Forslag til endringer av naustområda i kommuneplan (KPA) 2017-2029 og vurdering av nye innspel til naustområde i KPA 2026-2038

Det som er skrive med raud tekst er endringar som er gjort etter høyringa av KPA.

KPA 2017-2019: N1 – Toranesvika - revidert kommuneplan N1 - SK, Toranesvika

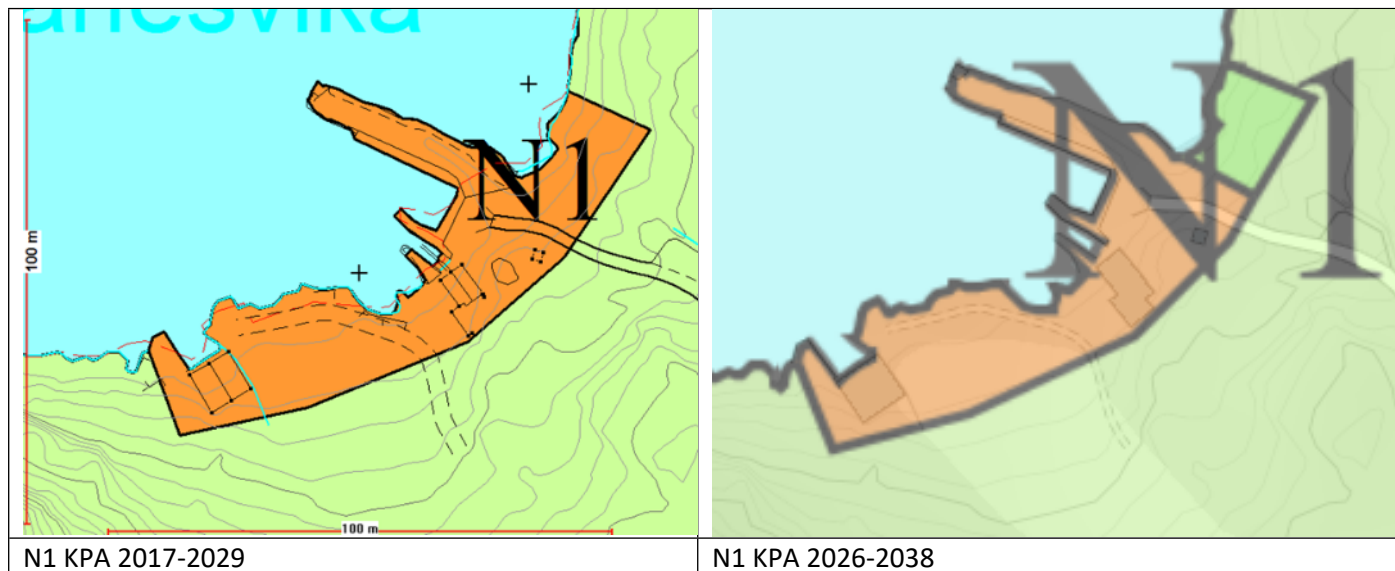
Redusere frå nord av omsyn til strandsone og friluftsliv (her synest å vere ei lita sandstrand). Ikkje behov for areal i sjø, då eksisterande brygge/molo kan dekke behovet. Uendra tal nye naust i lista (dvs. 5)

KPA 2017-2029: N3 – Haraldseidvågen vest 2 - revidert kommuneplan N3, N3a, N4 og N4a - SK, Haraldseidvågen vest

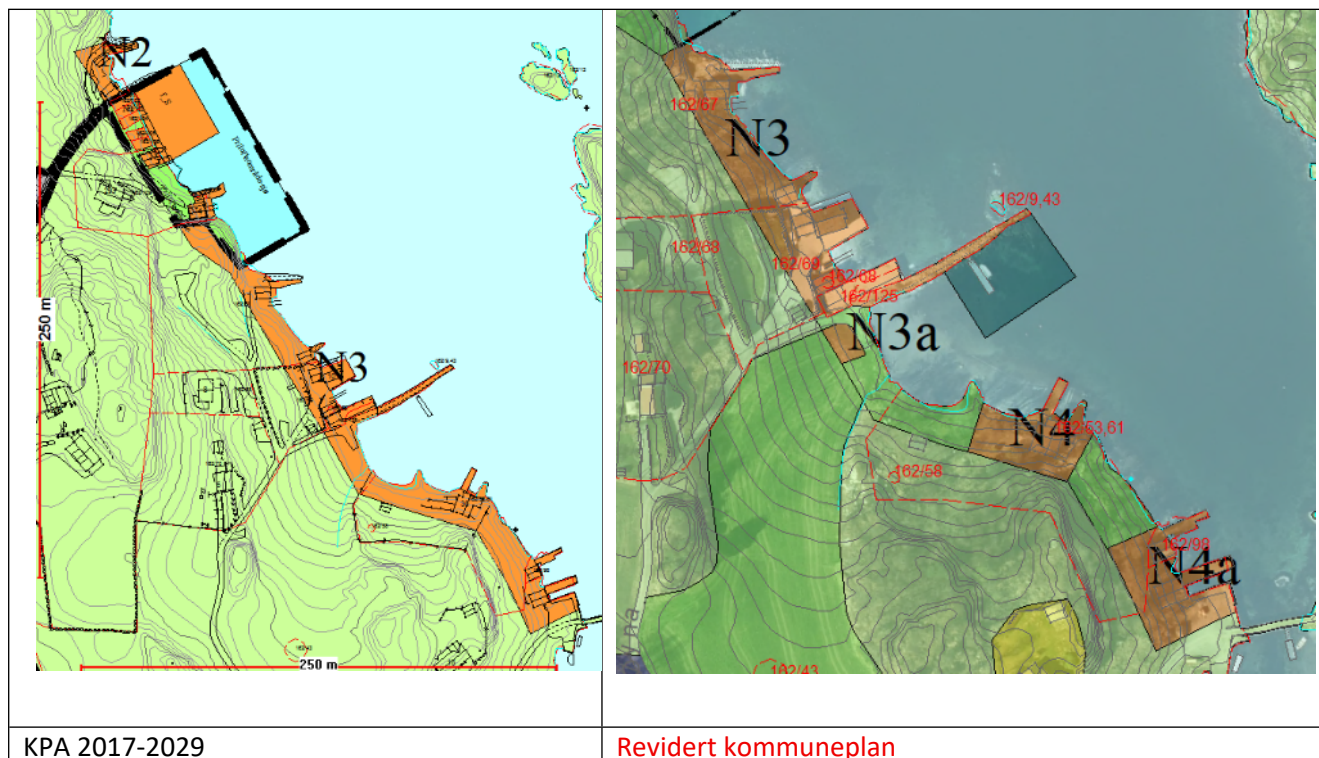
Gjeldande KPA opnar for 7 naust, der 6 er bygd. Me vil dele opp området av omsyn til strandsone/badestrand og jordvern/dyrka mark.

N3: opne for 2 nye naust på 162/67. Ikkje areal i sjø.

N3a: areal sett av til naustbuer og skal inngå i reguleringsplan for kolonihage/kolonihagehytter på same eigedom.

N4: opne for 1 nytt naust på 162/58. Ikkje areal i sjø.

N4a: Ingen nye naust.

KPA 2017-2029: N4 – Haraldseidvågen vest 3 – revidert kommuneplan N5 - SK, Haraldseidvågen vest

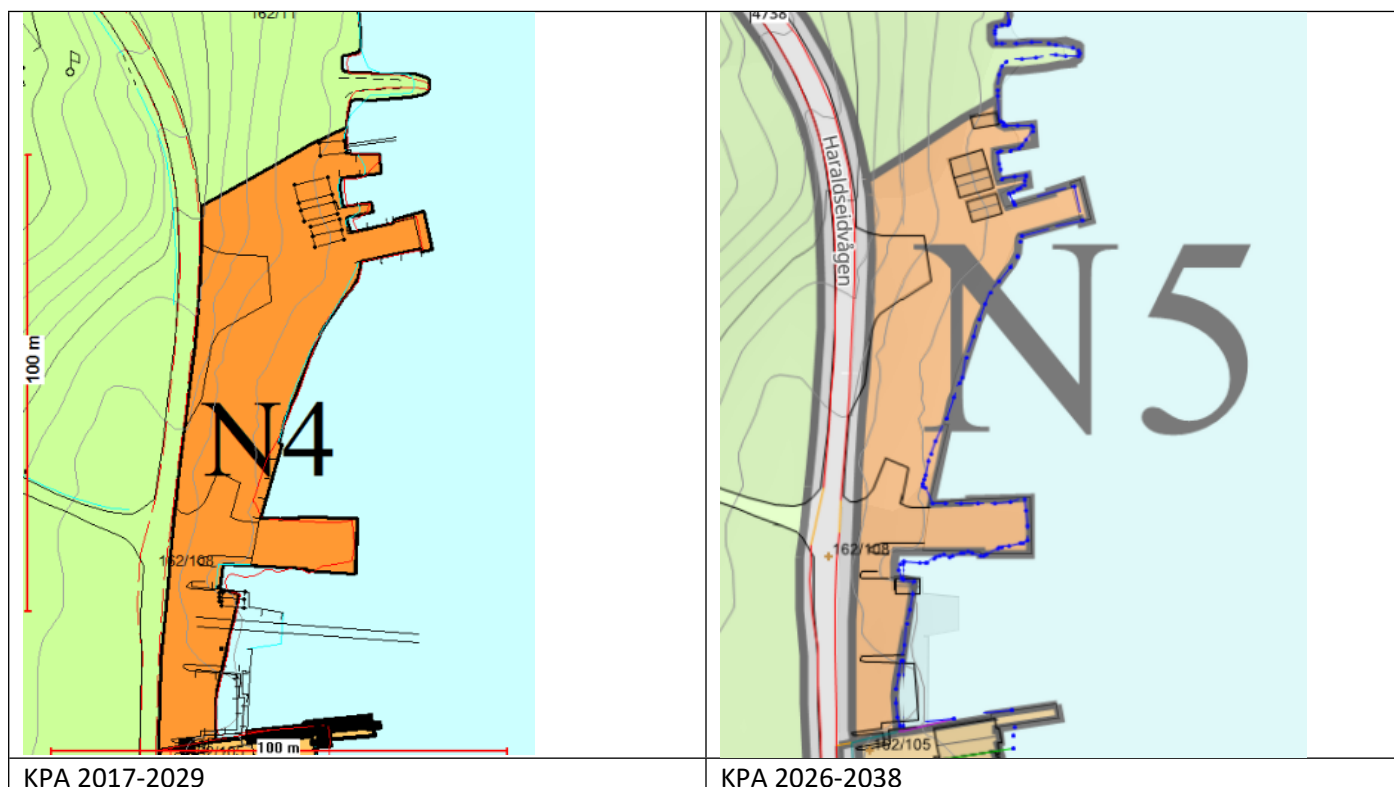
Gjeldande KPA opnar for 4 nye naust. Tiltrå å redusere til berre to nye naust av omsyn til strandsoneverdiar og friluftsliv. Ta inn vilkår om at dei må klare seg med eksisterande brygger/kaiar. Det er ein grunneigar på alt areal, også brygger i både nord og sør.

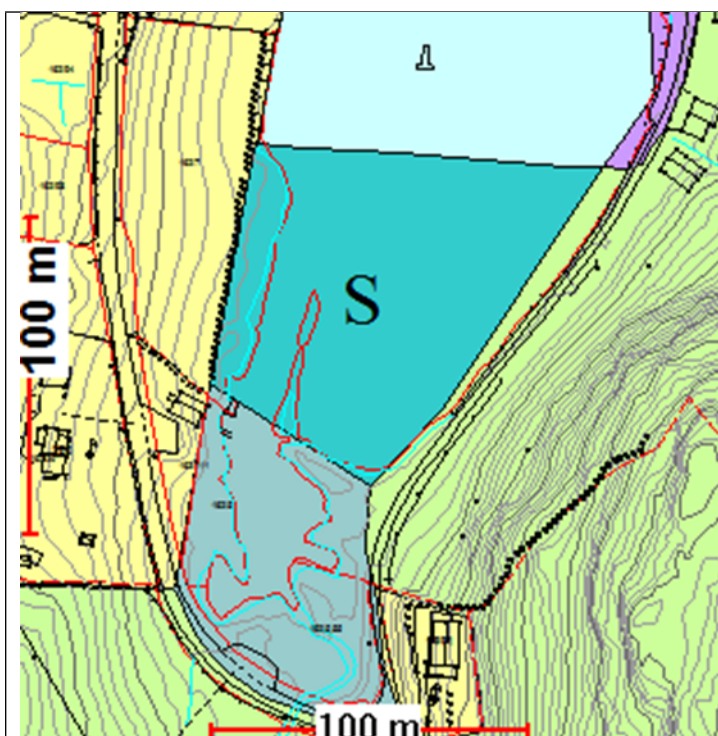
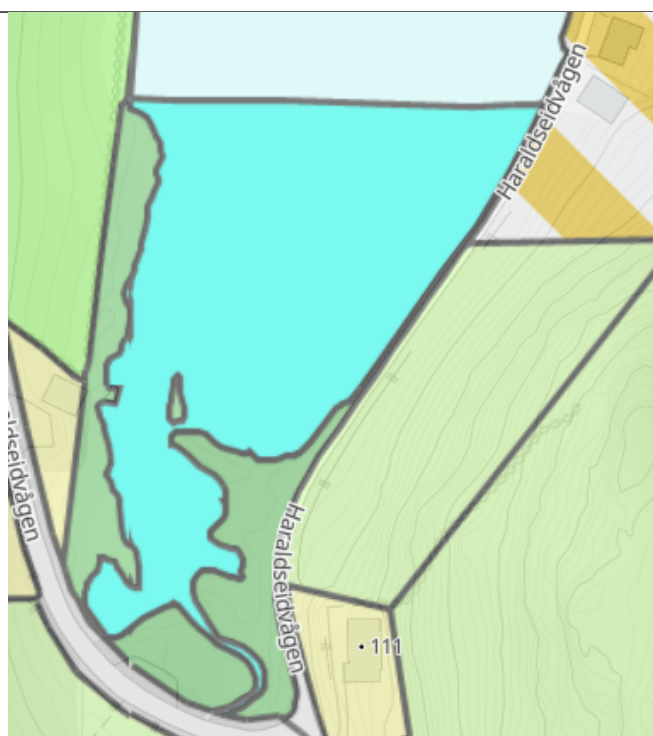
Småbåthamn innerst i Haraldseidvågen – ta ut/flytte arealformål i samsvar med innspel frå grunneigar. Det er ikkje mogleg å ha småbåthamn her pga. djupneforholda. Areal i sjø føreslått til naturområde, areal på land føreslått til naturområde-grøntstruktur.

KPA 2017-2029: N6 – Haraldseidvågen aust - revidert kommuneplan N7, N8 og N8a– SK, Haraldseidvågen aust

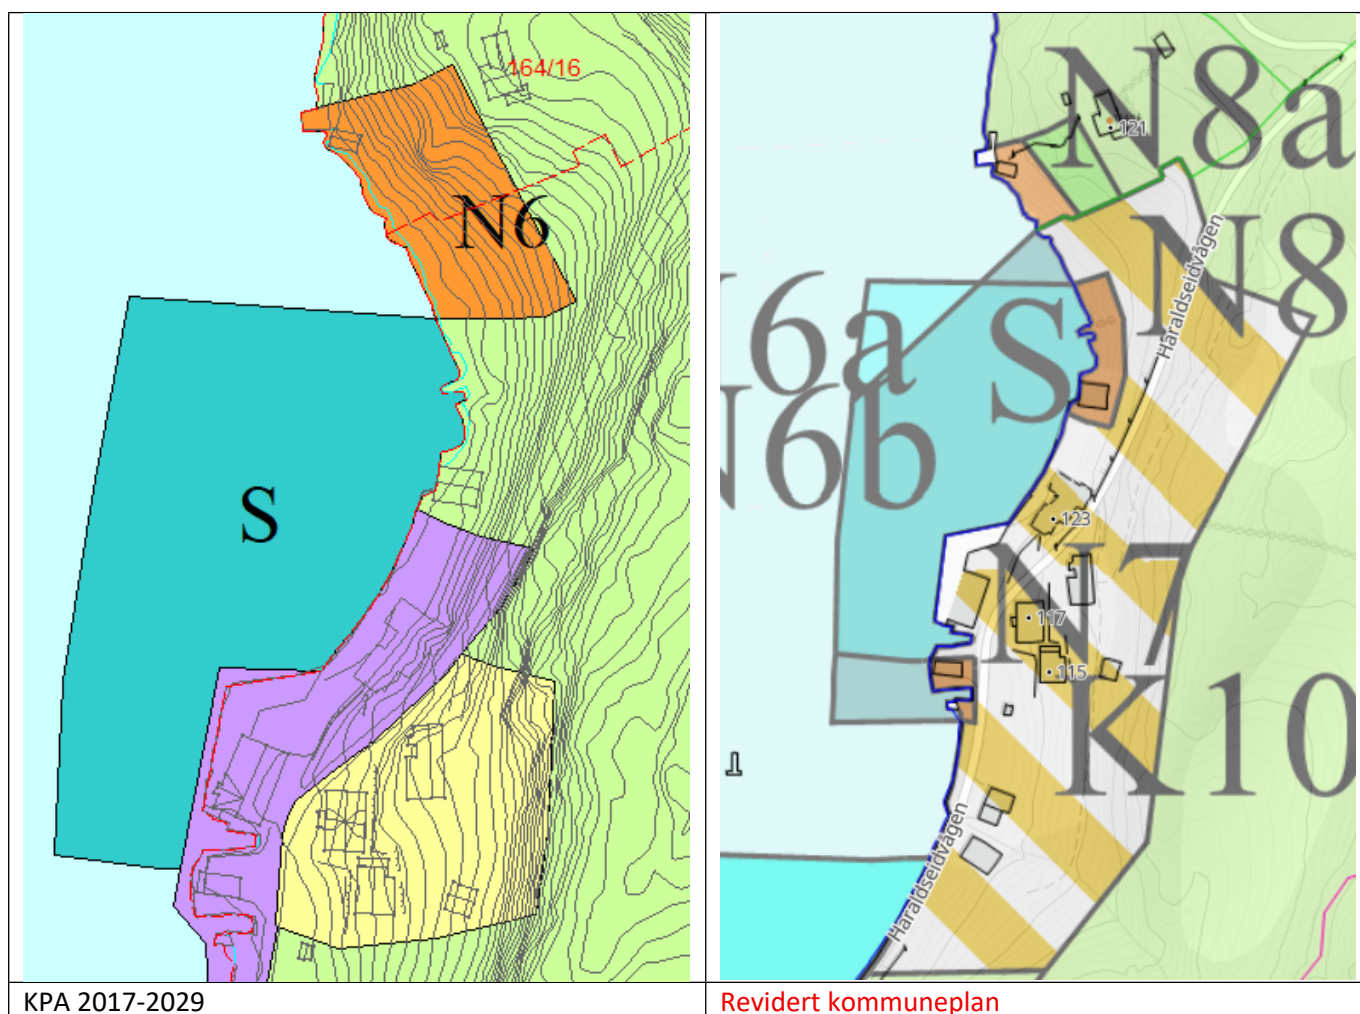
I gjeldande kommuneplan har N6 plankrav. Forslag om å justere i høve til nytt innspel frå grunneigar, Jone Tveit, Haraldseidvågen; kombinert formål og naustformål. Plankrav.

Innspelet om kombinert formål på eigedom 164/3 frå Jone Tveit blei møtt med motsegn frå Statsforvaltaren.

Grunneigar har justert sitt innspel, redusert kombinert formål og justert naustformålet. Framleis plankrav.

Naustformålet er fordelt på to område. N7 gjeld berre eksisterande naust som er verneverdig og flytta til opphavleg plass. N8 inngår i plankravet. Saka har blitt drøfta med Statsforvaltaren.

I tillegg har Eli W. Hausken, grunneigar av 164/16 i nord, sendt inn ønskje om endra naustformål på sin eigedom av omsyn til kulturminnevernet på eksisterande «Prestanaustet», forslag om 1 nytt naust, N8a.

KPA 2017-2029: N7 – Trovågfeltet 1 – revidert kommuneplan N9 - utgår

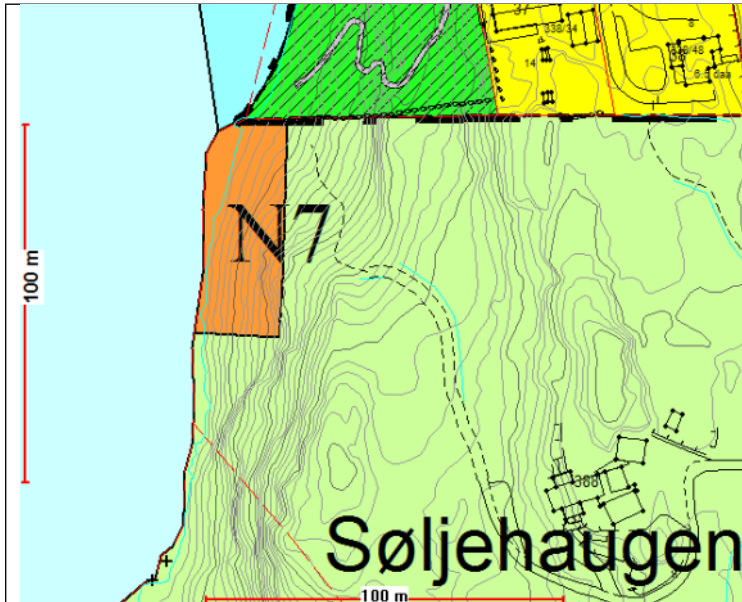
Kommunen si vurdering var å ha naustområdet uendra, dvs. med plankrav og med vilkår om tilkomst frå nord. Det blei i tillegg tatt inn sjøareal i planforslaget som blei sendt på høyring.

Endring etter høyring: SF hadde motsegn til naustområde og småbåtanlegg i sjø. Areala er tatt ut av planforslaget og tilbakeført til LNF.

KPA 2017-2029: N8 – Trovågfeltet 2 – revidert kommuneplan N10 - VB, Trovågfeltet

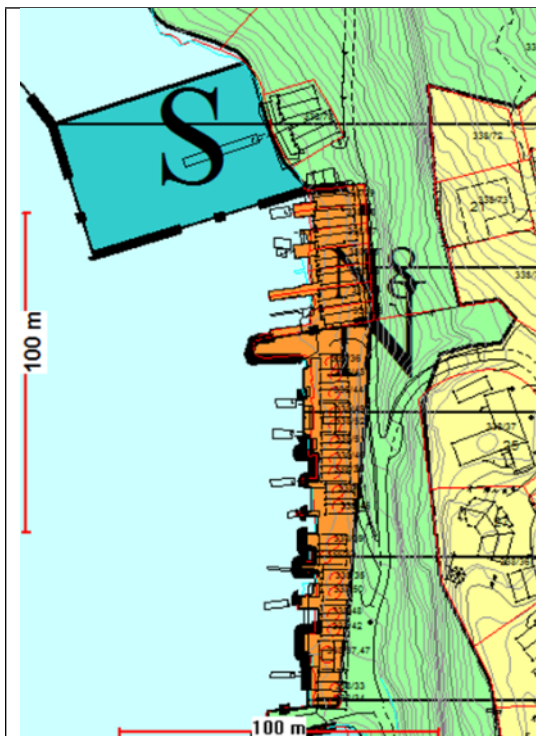
Regulert og ferdig utbygd (Trovågfelta), innlemme 338/78 i naustområdet

KPA 2017-2029: N9 – Trovågen - revidert kommuneplan N11 - VB, Trovåneset

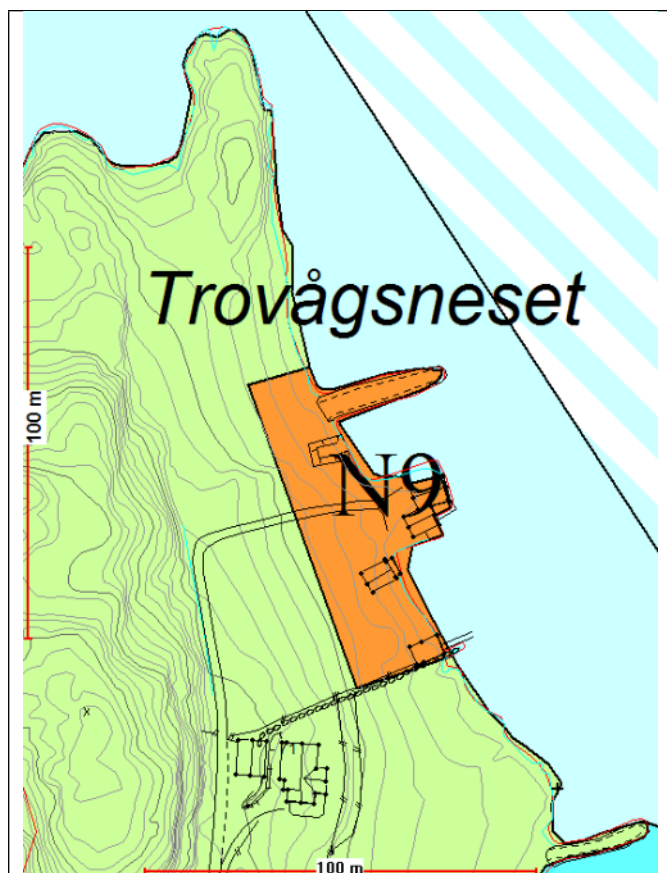
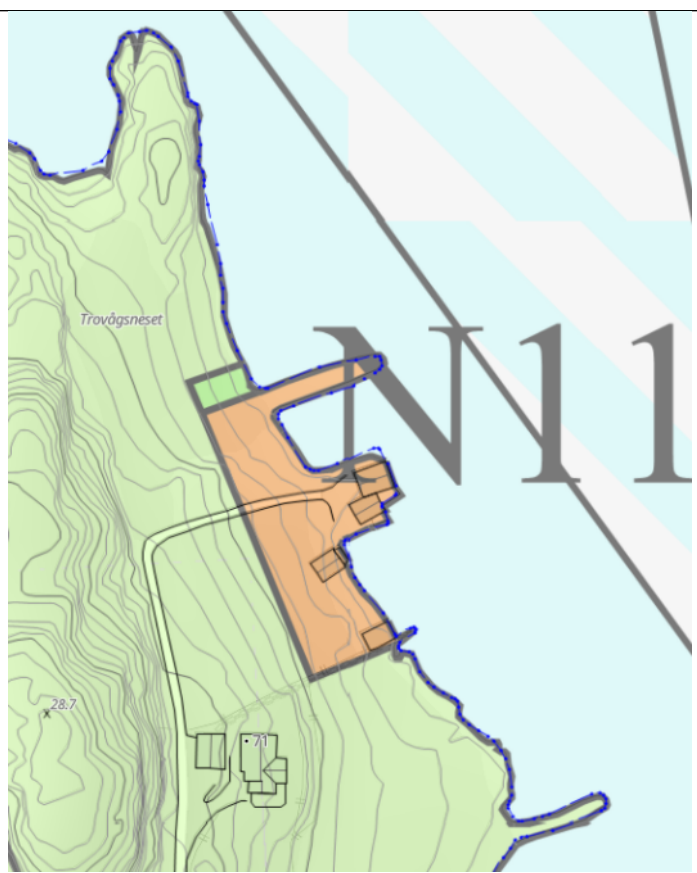
Redusere noko areal i nordleg kant (stoppe i kanten av brygge/molo) og redusere antal til 3 nye naust med plankrav (5 i eksisterande KPA) - eksisterande pir må dekke behovet for brygger.

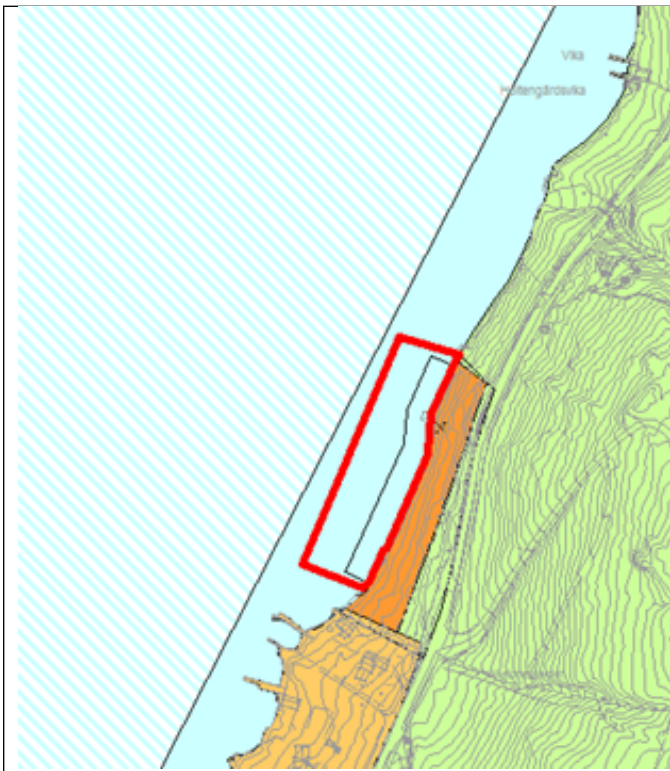
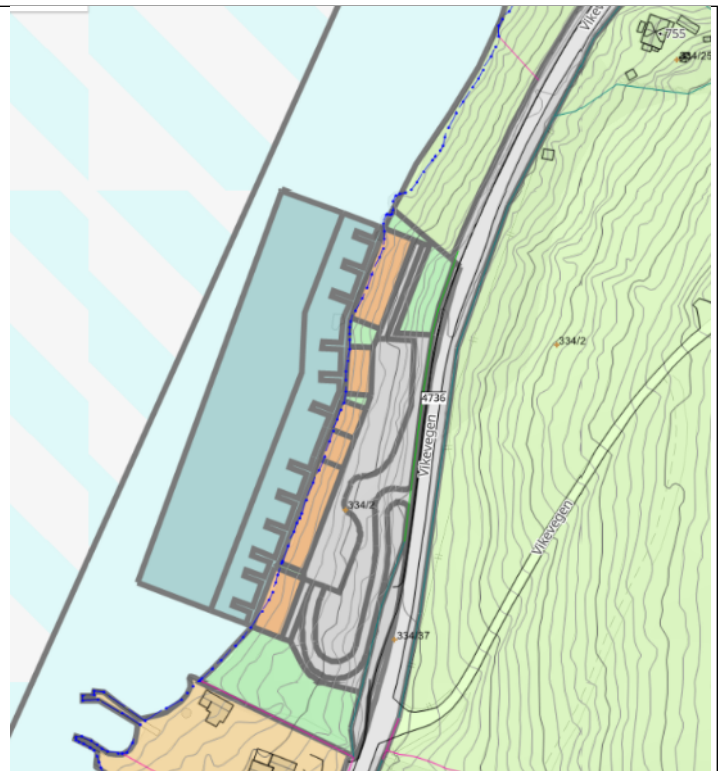
Ulvebne, Vikebygd: Nytt innspel om meir areal i sjø utanfor eksisterande småbåtanlegg for å dekke behovet for tiltak i sjø, innspel vurdert i KU og er med vidare.

KPA 2017-2029: N11 – Dommersneslandet – revidert kommuneplan N13 - VB, Dommersneslandet

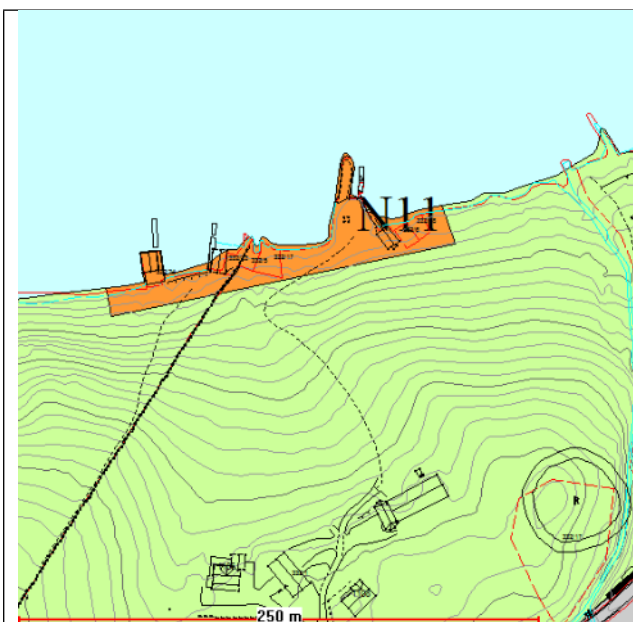
Gjeldande KPA opnar for 7 nye naust. Me tilrår å redusere i vest og aust, og redusere antal til 5 nye naust av omsyn til landbruksinteresser og strandsoneverdiar. Det går ein landbruksveg over dyrka mark i dag, det vil ikkje vere ønskeleg å tilrettelegge for ein ny tilkomst.

N14 – Vikevik 3 – revidert kommuneplan N16 - VB, Vikevik

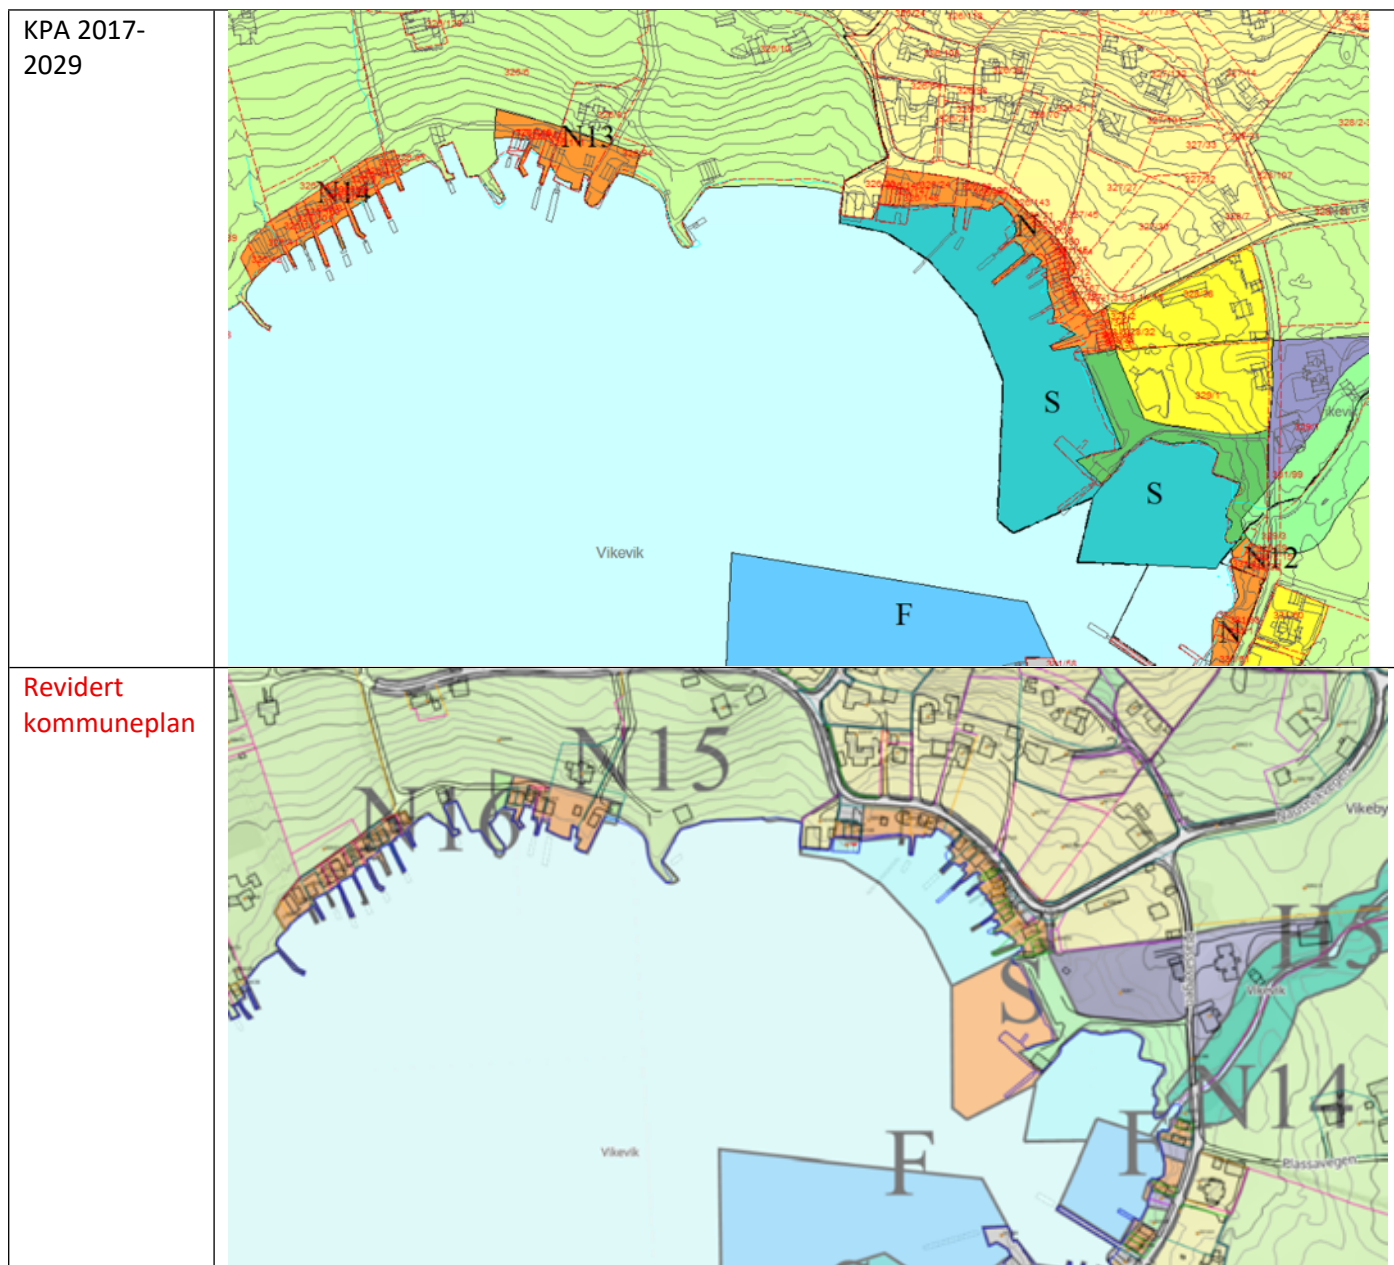
Gjeldande KPA: 1 nytt naust, me tilrår ingen endring (det er ei ubebygd nausttomt i vest)
